課題1 何かが課題か

大改修は11月に土木大綱の投資が必要となる事業です。本質的な経済性を考えるのであれば、土木はやはり改修しにくいという点からしてはたなく、現状は土木が課題として改善には土木の改修が有効な考え方が必要であると見られる。

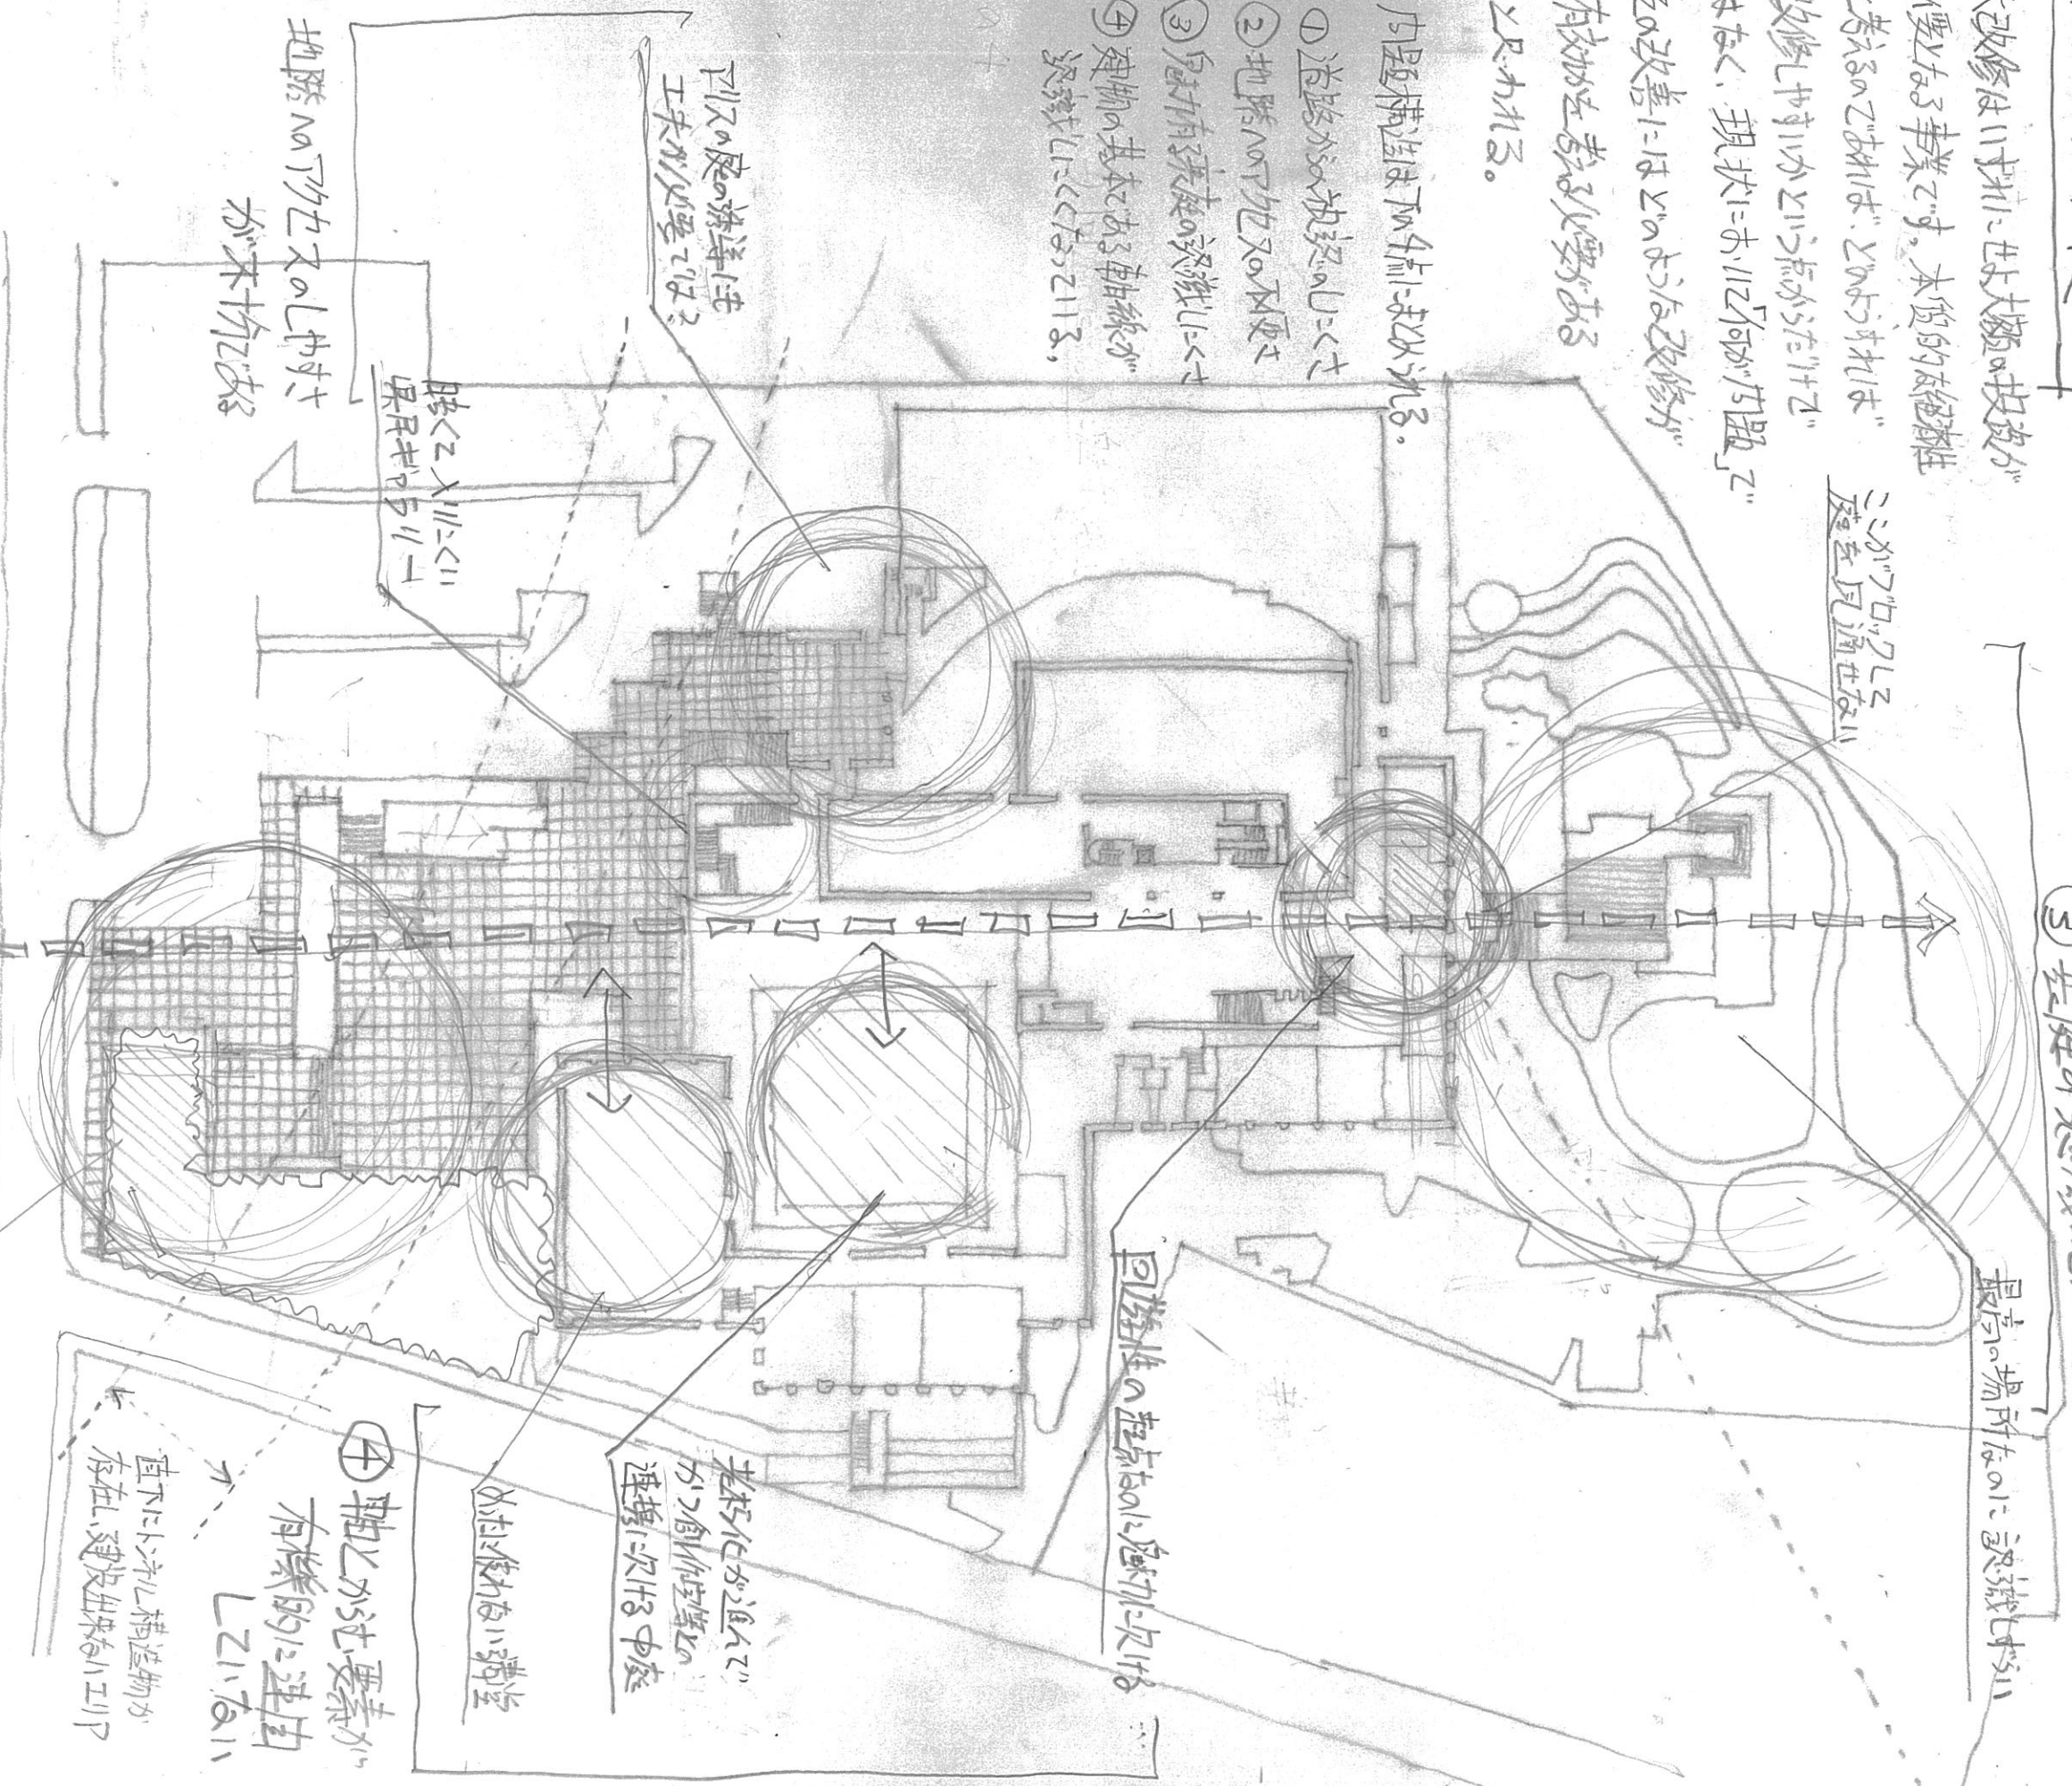
704の図の構造計画と工場の関係は？

階とエレベーター、昇降機が511-1

② 地階の上下勾配を良くする

軸が弱く、どう？

① 道路からの視認を良くする

美術館の付帯施設として、認識させることが重要。

ホールの何が出来るか

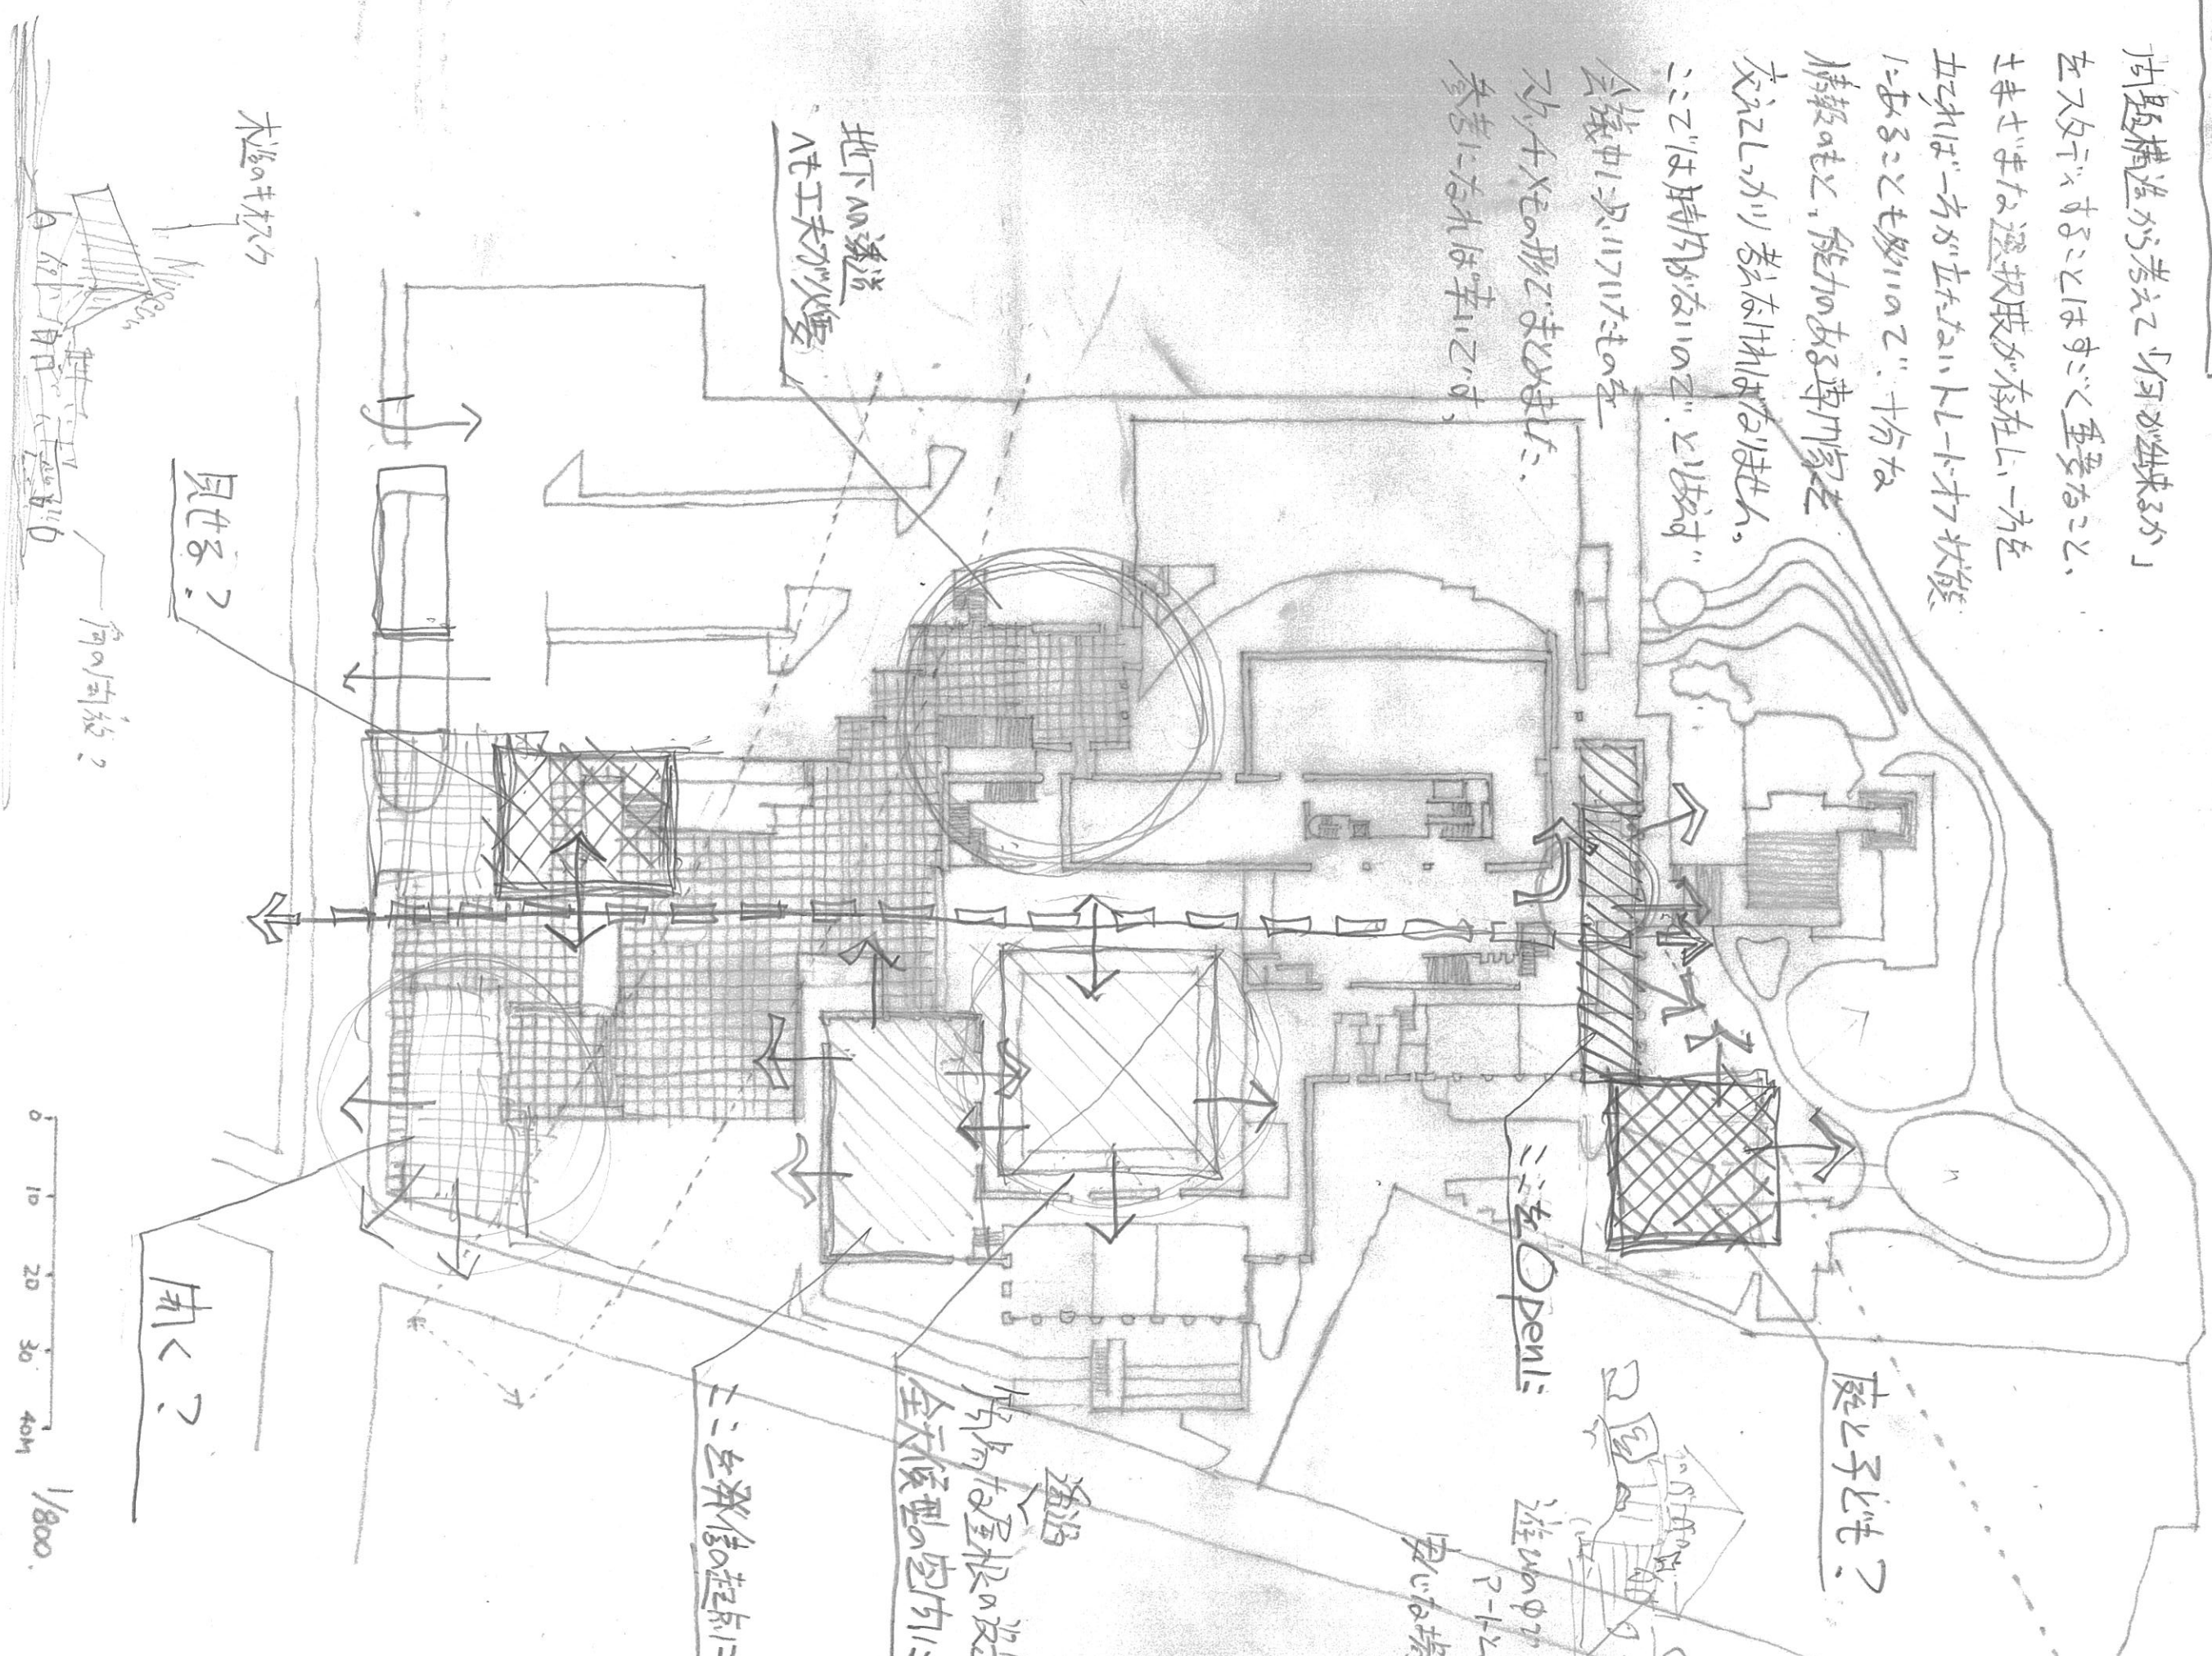
問題構造が考え「何が出来るか」
 を入念に考えることはすごく重要なこと、
 できれば「何が出来るか」を先に
 考えることの方がいい。十分な
 情報がないと、能力のある専門家と
 交わることが出来ない。これは、
 「これは何が出来るか」を先に
 考えることの方がいい。十分な
 情報がないと、能力のある専門家と
 交わることが出来ない。これは、

地下の構造
 へ工夫が必要

木の柱

見せろ?

何の開放?

何?

庭と子ども?

ここをOpen!

遊歩場の
 中心の場所?

遊歩
 歩道の屋根の設置
 全天候型の空間!

ここは歩道の起点に
